北海道本州間連系設備（日本海ルート）に係る 広域系統整備計画の予備評価について①

2026年5月22日
広域系統整備委員会事務局

2端子シリーズ構成（基本要件）	多端子構成（技術検討報告書）
直流系統構成		
特長	<ul style="list-style-type: none"> • 後志端～秋田端～新潟端まで、秋田エリア変換所の交流母線を介して、「後志端～秋田端」、「秋田端～新潟端」の2組の直流設備を接続する。 • 秋田端の交直変換装置は4台。 	<ul style="list-style-type: none"> • 後志端～秋田端～新潟端まで、秋田エリア変換所の直流母線を介して、1組の直流設備を接続する。 • 秋田端の交直変換装置は2台。

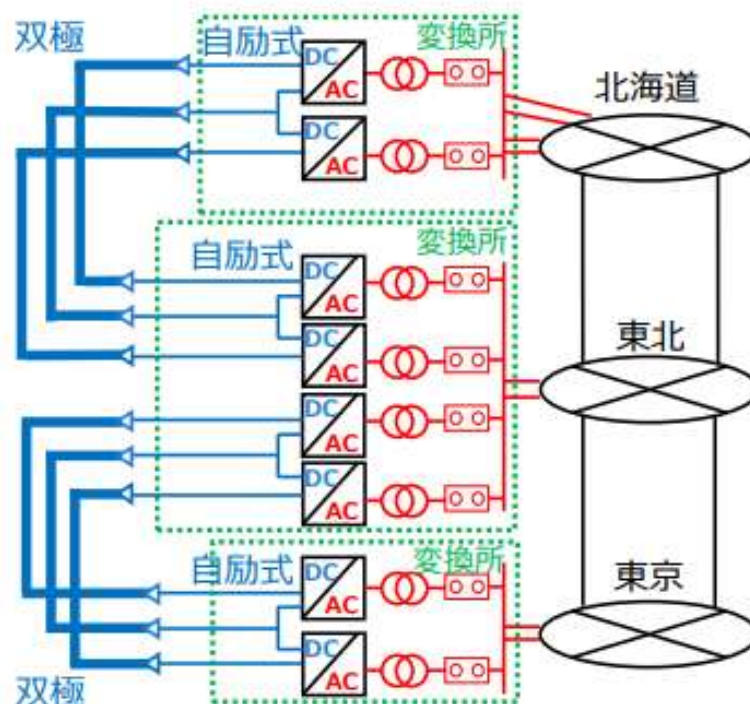
- 直流系統の構成については、極構成及び交直変換方式は基本要件どおり双極・自励式である一方、端子構成は基本要件の2端子シリーズ構成とは異なる多端子構成（直流遮断器なし）が提案された。

- 基本要件検討時は、多端子構成の運用実績が限定的であることに伴う技術的な不確実性や、直流遮断器等のコスト面での不確実性があることから、2端子シリーズ接続による構成を基本とした。
- 他方で、多端子構成は変換器台数削減等のメリットが期待できることから、実施案において、これらの不確実性への対応を明確にしたうえで提案することは否定しない方針も示していた。

- 有資格事業者より、メーカー 3 社への確認結果として、メーカー間で見解に多少の濃淡はあるものの、**多端子構成については実現可能な見込みとの回答を全社から得た**という説明を受けた。
- また、基本要件の策定以降、海外において**自励式多端子構成の運転開始実績が出てきており**、現在建設中のプロジェクトも複数存在している。
- 以上を踏まえ、**技術的な不確実性は許容可能な水準まで低減していると考えられ、技術的には多端子構成の実現は可能と評価**。

- 多端子構成において、2端子シリーズ構成と同様に直流区間事故時の停止区間を限定化するためには、直流遮断器の設置が必要となる。
- しかし、有資格事業者からは、以下を踏まえて、**直流遮断器を設置しない構成**が提案された。
 - ✓ 雷撃等による事故を防ぐため、**直流区間は全区間ケーブル構成**としている。
 - ✓ **直流区間の事故は稀頻度と考えられる。**
- 全区間ケーブル構成とし、後述するように海底ケーブルは非埋設・非防護区間を設けないことにより**事故リスクを低減していることから、直流遮断器を設置しない構成を合理的と評価。**

- 以上を踏まえ、**本プロジェクトでは、今後は多端子構成を前提として検討を進めていくこととしたい。**
- なお、今後の検討において、多端子構成の新たなる課題が生じた場合や前提とした事項（工事費や工期の低減等）に大きな変更があった場合には、必要によりあらためて評価を行うこととしたい。

今回の設備構成における直流事故時の停止範囲について

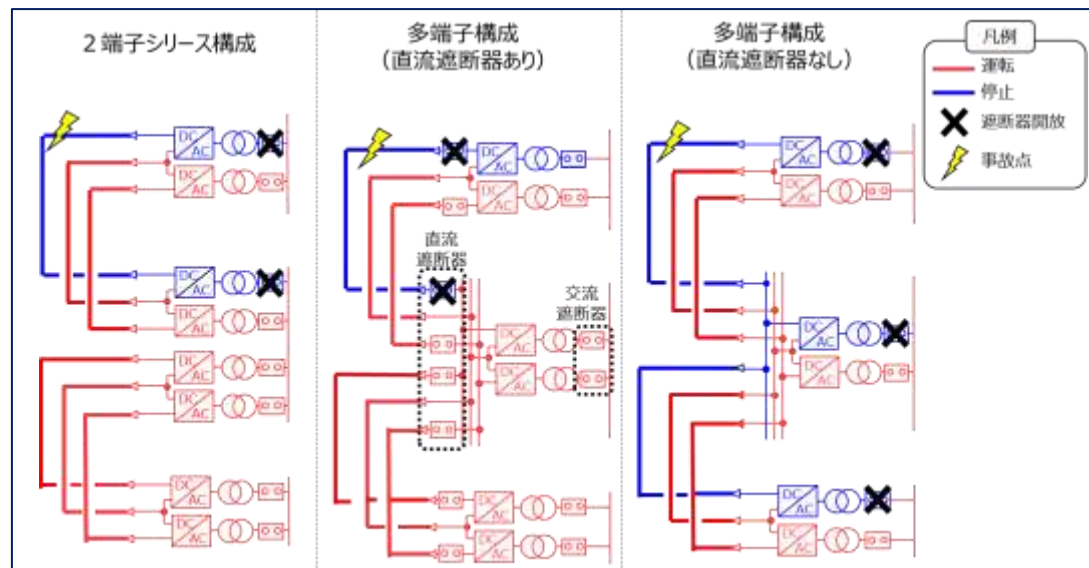
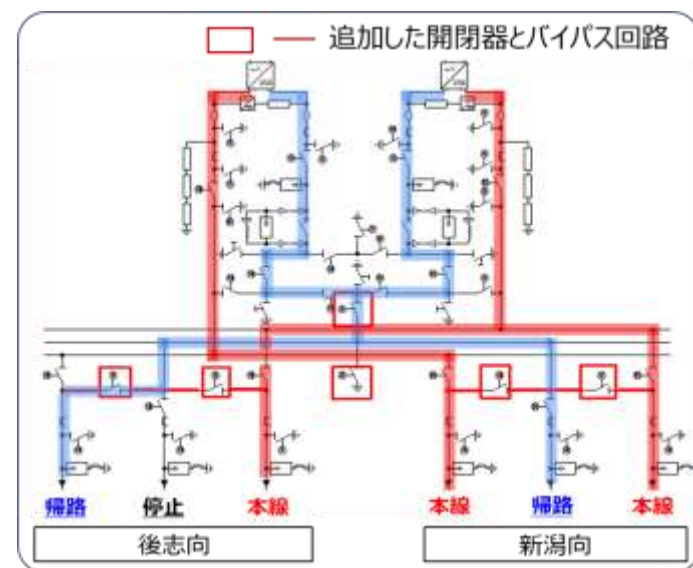
- 直流区間の事故は稀頻度と想定されるが、事故発生時における今回の多端子構成の応動・復旧は以下のとおりである。

- ✓ 北海道から東京までの全区間の事故極が停止。
- ✓ 開閉器により事故区間を切り離し、健全区間は双極運転を再開。

- ✓ 北海道から東京までの全区間の双極を緩停止。
- ✓ 開閉器により事故区間を切り離し、事故区間においては本線を帰線に切り替えて運転再開。健全区間は双極運転を再開。

- 以上のとおり、多端子構成においても、本線事故・帰線事故いずれの場合も、開閉器による事故区間の切り離し及び回路構成の変更により、事故区間は単極運転、健全区間は双極運転が可能である。

- なお、有資格事業者からの当初提案では、帰線事故時に健全区間も単極で運転を再開する設備構成であったが、検証小委における議論により、健全区間は速やかに双極で運転再開できるよう、直流開閉器及びバイパス回路を追加することとした。

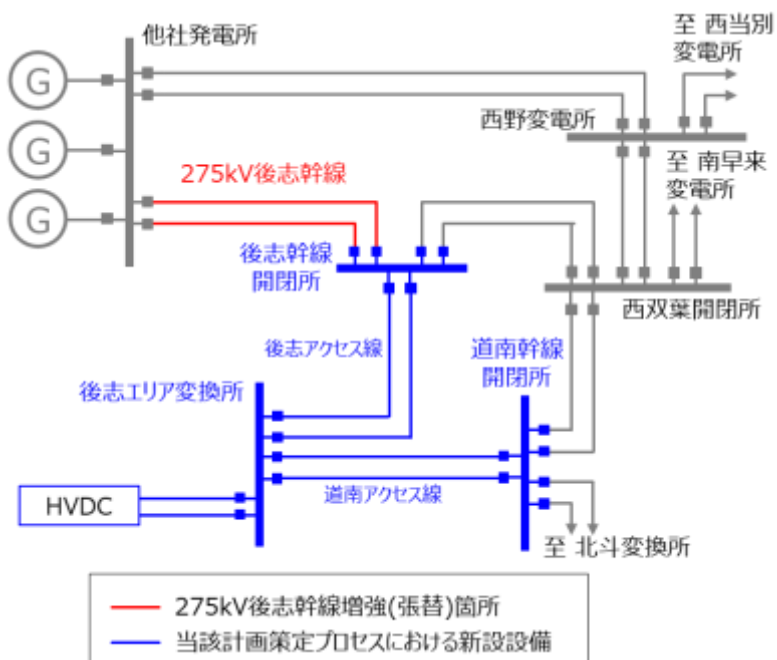
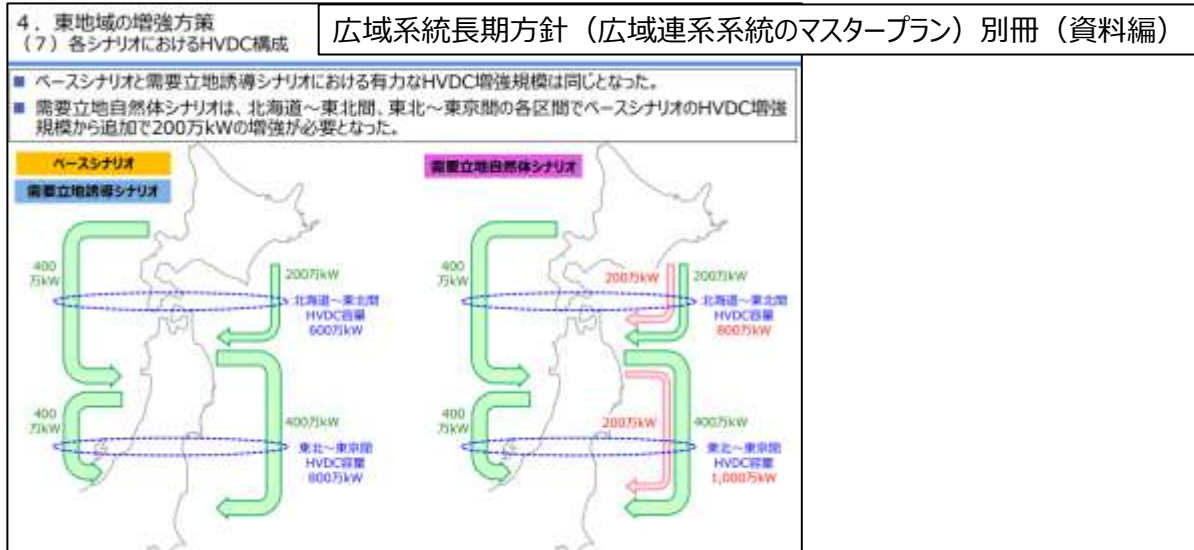
- 有資格事業者による熱容量面の検討の結果、**既設の275kV後志幹線において、1回線事故時に残回線の潮流が運用容量を超過するケースがあることが確認された。**
- 増強を行わずに対応する場合には、HVDCの運用容量を制約することが必要となる。制約の要否は北海道エリアの需給状況によるものの、HVDCの運用容量を最大で1,260MW程度まで低下させる必要がある見通しである。
- このため、HVDCを最大限活用する観点から、後志幹線を増強することが合理的と評価。なお、コストダウンの観点から、鉄塔建替が不要となるよう、低弛度のZTACIR※による電線張替を行う。

- 以上を踏まえ、基本要件と異なる方策である「東京エリアの開閉所省略」及び「後志幹線の増強」を反映し、進めていくこととしたい。

3. 公募要綱等への適合性 (1) 電力系統性能基準の充足性・HVDC運用容量等 北海道エリアにおけるブラックアウトリスクについて

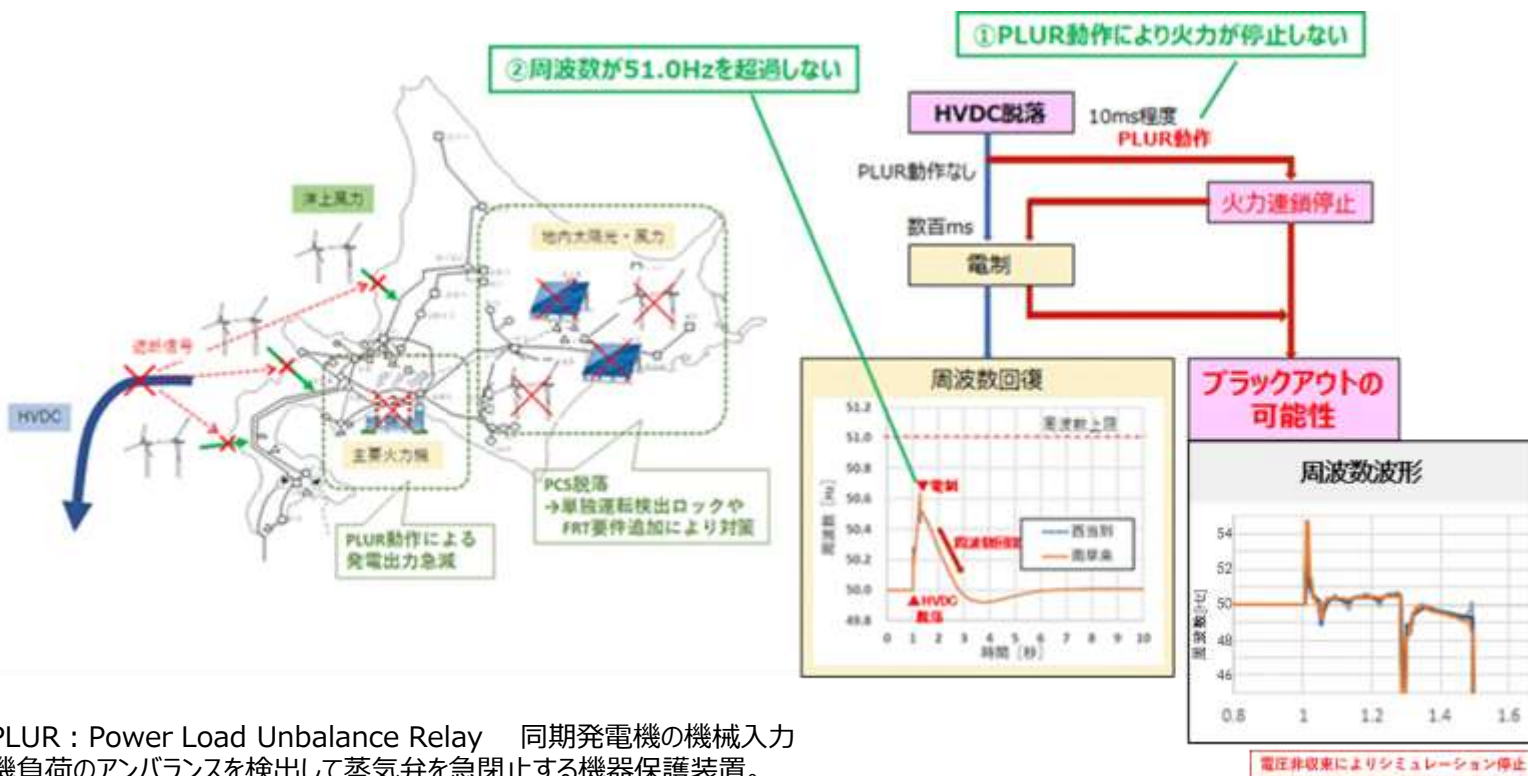
- 北海道エリアにおいては、HVDCの双極脱落に伴う急峻な位相・周波数変動や異常周波数上昇により、大型火力機の機器保護（PLUR※¹）の動作や再エネの連鎖停止が発生した場合、システムの安定性を維持できず、ブラックアウトに至る可能性がある。
- このような事象を回避するため、HVDC双極脱落時においても、以下の①②をとともに満たす必要がある。
 - ① HVDC脱落時に**PLUR※¹動作により大型火力発電機が停止しないこと**
 - ② HVDC脱落後に生じる**北海道システムの周波数上昇が一定の基準以下**であること（再エネ転送遮断を考慮）

HVDC双極脱落時の北海道エリアの周波数維持

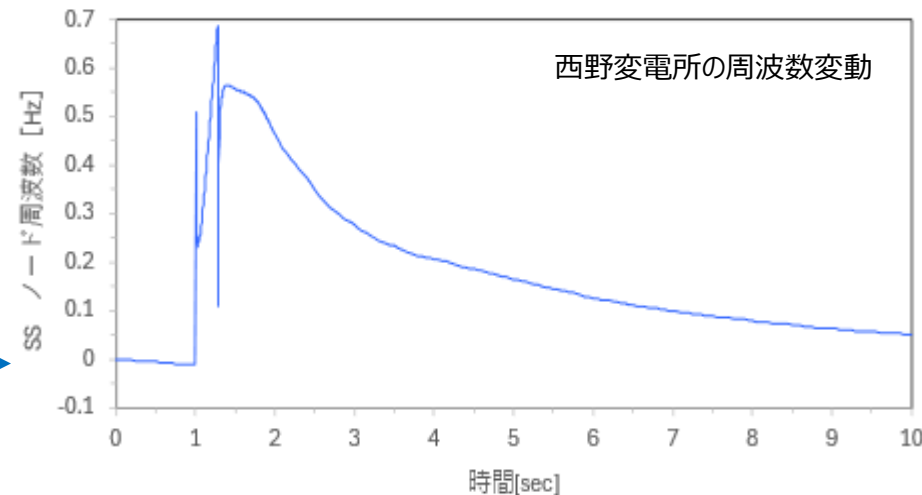
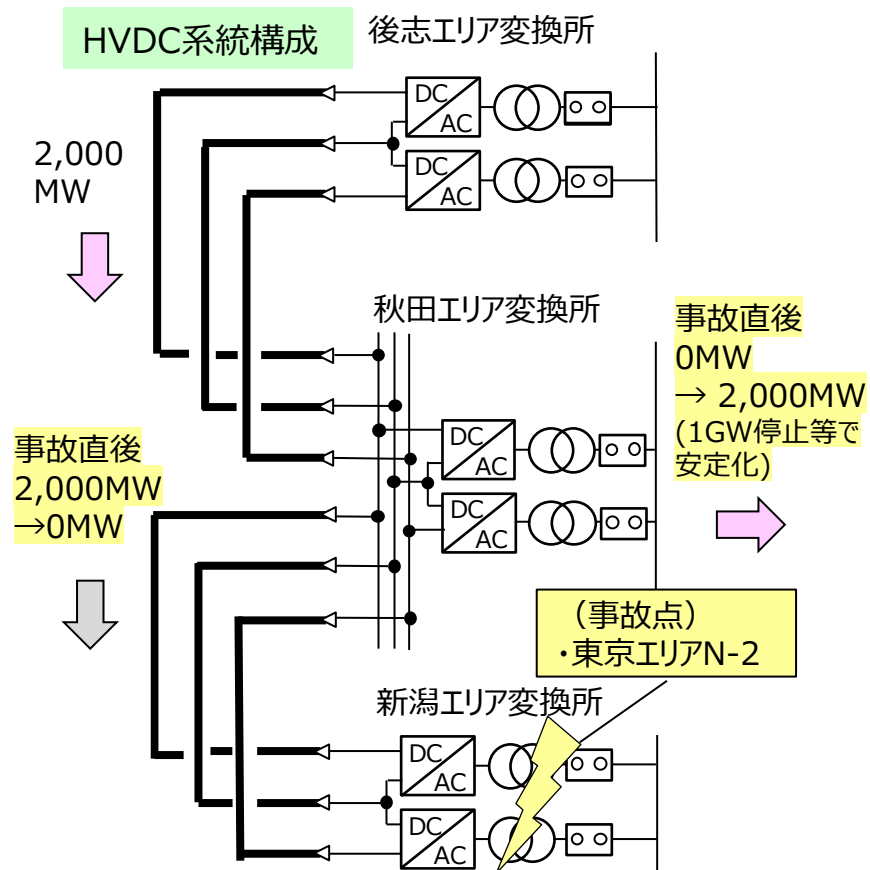
■ 系統解析シミュレーションにより、HVDC運用容量の範囲内において、北海道エリアから送電中のHVDC双極脱落に対して周波数を維持可能であることを確認した。

(注) 周波数上昇抑制のため、HVDC停止に合わせてHVDC送電量と等量の再エネを転送遮断し、即時に需給バランスを保つ制御を行う条件（再エネ転送遮断のための系統安定化装置を構築する前提）かつPLUR制約範囲内で評価した。
また、再エネPCS※1のFRT要件※2見直しにより位相急変に対して特高再エネPCSは不要脱落しないことを前提とした。

- **2,000MW送電の実現（運用容量を2,000MWまで拡大）にあたっては、大型火力機のPLUR動作による不要脱落を防止する等のブラックアウトリスクへの対策が必須となる。**
- 対策案としては、HVDCの近傍に同期調相機や静止型機器を設置し、HVDC脱落時の余剰電力を過渡電流として分担させることで、PLUR動作を回避できる可能性があるものの、対策の有効性については、詳細なシミュレーション等による継続的な評価が必要なことに加え、対策機器に係る技術開発が必要。
- このため、**有資格事業者にて、有識者やメーカー等を含めた検討体制を構築し、今後、対策の検討を進める予定。**

【参考】HVDC双極脱落時のシミュレーション波形

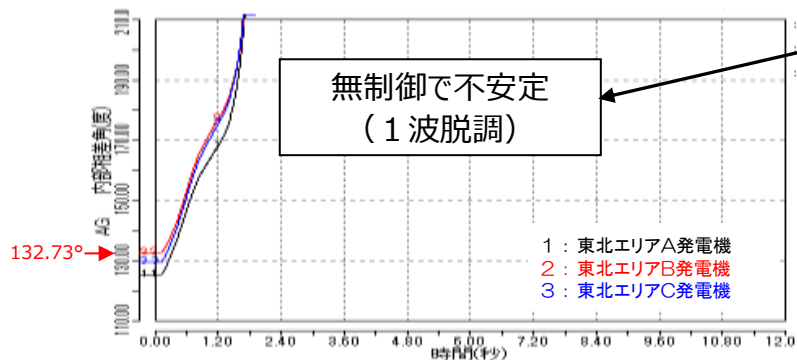
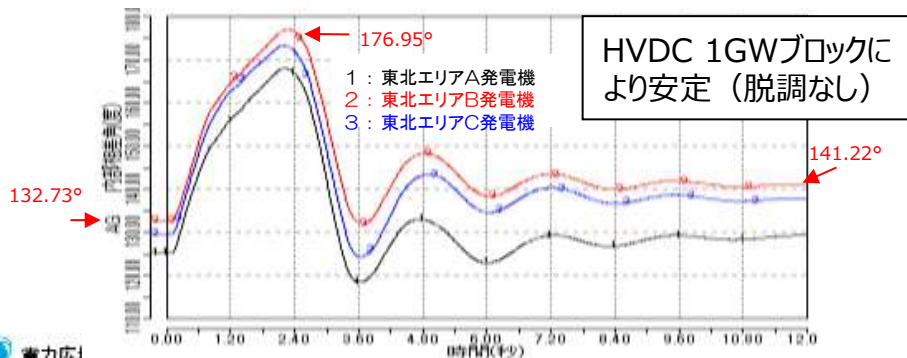
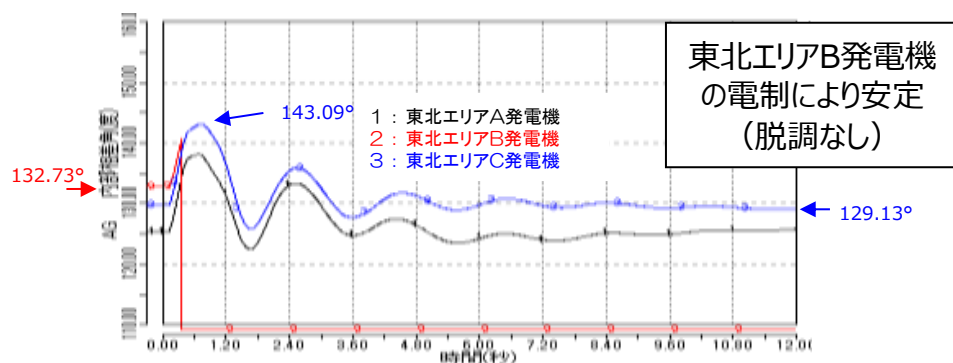
■ 東北・東京エリアにおいては、HVDCの双極脱落時に過渡安定度上の課題が確認されたが、HVDCの単極ブロック（1,000MW）または発電機電制により、安定化可能であることを確認した。

- ✓ 1波脱調であり、脱調回避のため、高速な制御が必要
- ✓ HVDCブロック（単極の1,000MWを想定）または、東北エリア内の電制により、安定化可能（脱調回避）

■ 電力系統性能基準の充足性確認結果（周波数維持、同期安定性）を踏まえて、**北海道エリアの周波数対策**ならびに**東北・東京エリアの安定度対策**として、**系統安定化システムを構築**する方向。
